改善箇所説明図

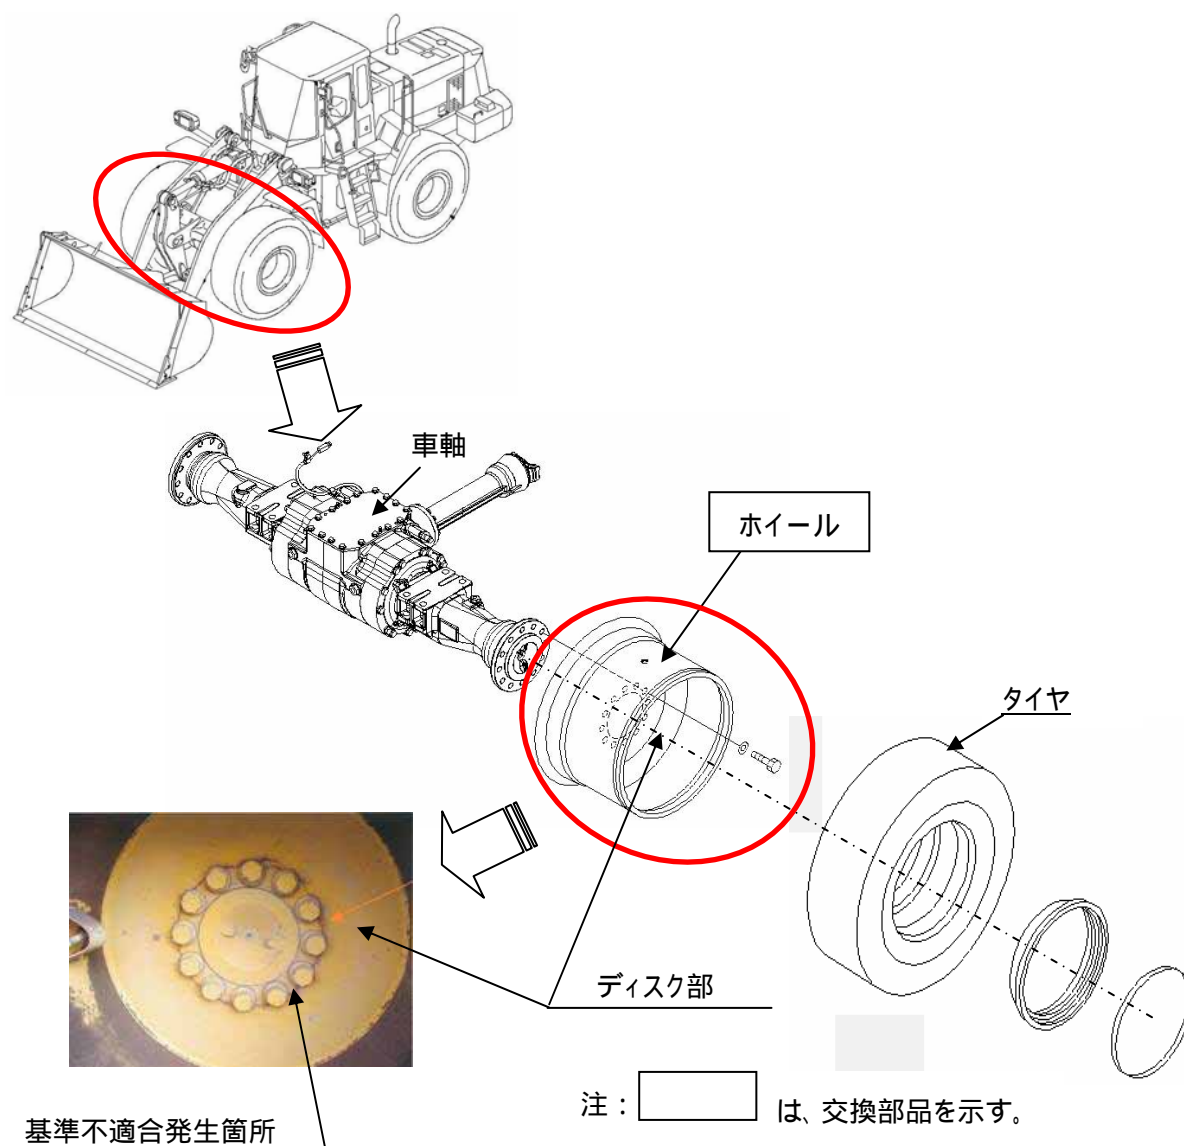
ホイールにおいて、ディスク部の加工が不適切なため、強度が不足しているものがあり、作業中の高負荷の繰り返しにより当該ディスク部に亀裂が発生するものがある。そのため、そのままの状態で使用を続けると、亀裂が進行し、最悪の場合、ディスク部が破損してタイヤが外れ、走行できなくなるおそれがある。

改善措置の内容：全車両、ホイールを良品と交換する。

識別：ホイールの空気バルブ保護板の下側に白ペイントを塗布する。

ホイールの空気バルブ保護板の下側に白ペイントを塗布する。
